**Verslag huishoudelijke elektrische installatie op laagspanning en zeer lage spanning****Algemeen:**

Referentie: 009-20260526-04	Datum controle: 26/05/2026
Keurder: 009

Eigenaar: Onbekend	EAN-code: Onbekend
Adres installatie: Haltestraat 36, 3130 - Begijnendijk	Nummer teller(s): 37084980 43393188-96
Distributienetbeheerder installatie: Fluvius	
Datum uitvoering installatie:	<input type="checkbox"/> Vóór 01/10/1981 <input checked="" type="checkbox"/> Tussen 01/10/1981 en 01/06/2020 <input type="checkbox"/> Vanaf 01/06/2020
Type:	<input checked="" type="checkbox"/> Wooneenheid <input type="checkbox"/> Niet-huishoudelijk <input type="checkbox"/> PV <input type="checkbox"/> Batterij <input type="checkbox"/> Laadpaal

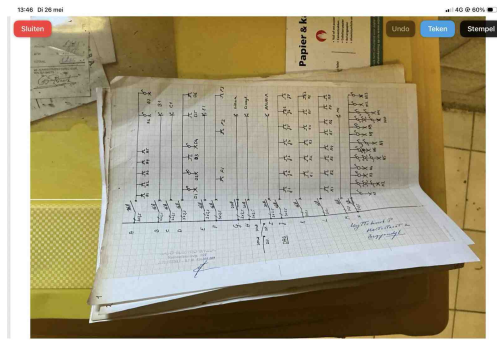
S04 - De spanning en/of de aard van de stroom is niet vermeld op het ééndraadsschema (Boek 1: 3.1.2.1).

S32 - Niet alle verplichte gegevens staan op het ééndraadsschema (Boek 1: 3.1.2.2).
Opmerking: Type Diff, Plaatsingwijze

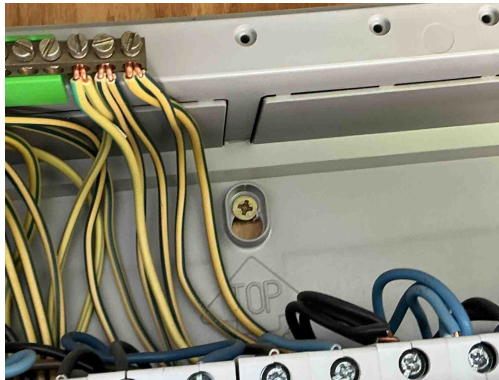
S04 - De spanning en/of de aard van de stroom is niet vermeld op het ééndraadsschema (Boek 1: 3.1.2.1).

S32 - Niet alle verplichte gegevens staan op het ééndraadsschema (Boek 1: 3.1.2.2).
Opmerking: Type Diff, Plaatsingwijze

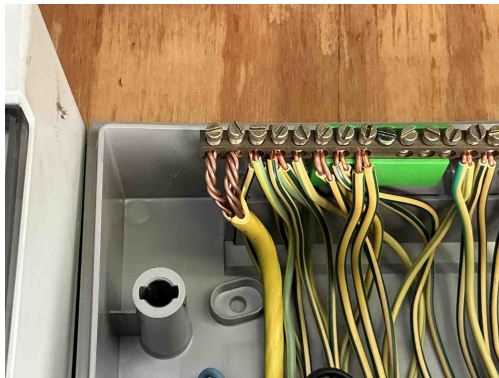
T21 - Het elektrisch materieel is niet geplaatst volgens de voorschriften van de fabrikant/ regels van goed vakmanschap . (Boek 1: 1.4.1.3)

Opmerking: Ophanging vijzen niet afgedekt, meerdere geleiders op een aansluiting, onvolledige sectie,

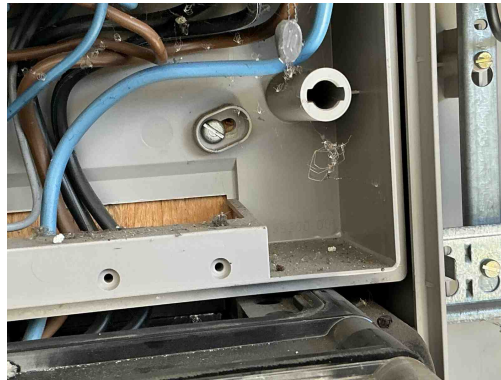
T21 - Het elektrisch materieel is niet geplaatst volgens de voorschriften van de fabrikant/ regels van goed vakmanschap . (Boek 1: 1.4.1.3)

Opmerking: Ophanging vijzen niet afgedekt, meerdere geleiders op een aansluiting, onvolledige sectie,

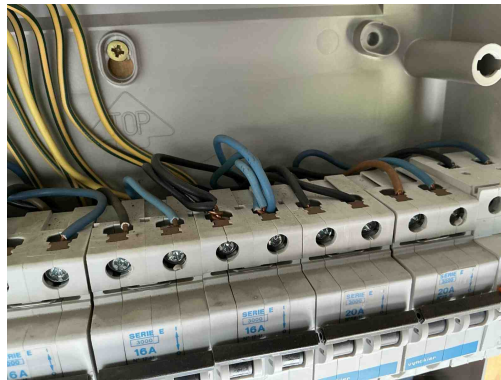
T21 - Het elektrisch materieel is niet geplaatst volgens de voorschriften van de fabrikant/ regels van goed vakmanschap . (Boek 1: 1.4.1.3)

Opmerking: Ophanging vijzen niet afgedekt, meerdere geleiders op een aansluiting, onvolledige sectie,

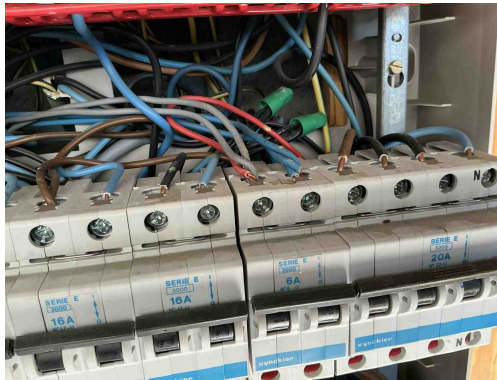
T21 - Het elektrisch materieel is niet geplaatst volgens de voorschriften van de fabrikant/ regels van goed vakmanschap . (Boek 1: 1.4.1.3)

Opmerking: Ophanging vijzen niet afgedekt, meerdere geleiders op een aansluiting, onvolledige sectie,

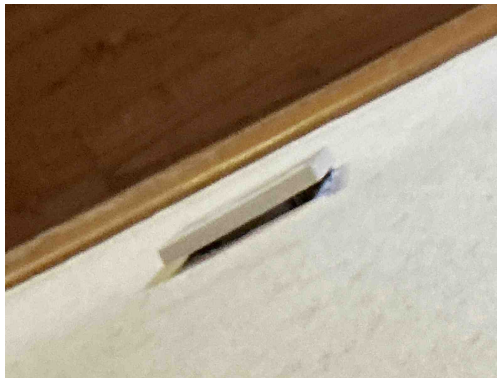
T21 - Het elektrisch materieel is niet geplaatst volgens de voorschriften van de fabrikant/ regels van goed vakmanschap . (Boek 1: 1.4.1.3)

Opmerking: Ophanging vijzen niet afgedekt, meerdere geleiders op een aansluiting, onvolledige sectie,

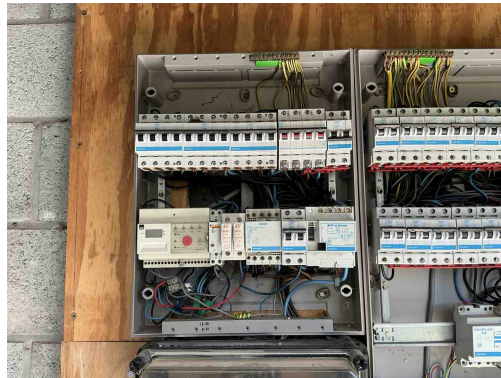
T10 - Bepaalde contactdozen en/of schakelaars zijn niet degelijk bevestigd (Boek 1: 1.4.1.3).

A05 - De waarde van de spreidingsweerstand van de aardverbinding is te hoog (Boek 1: 5.4.2).
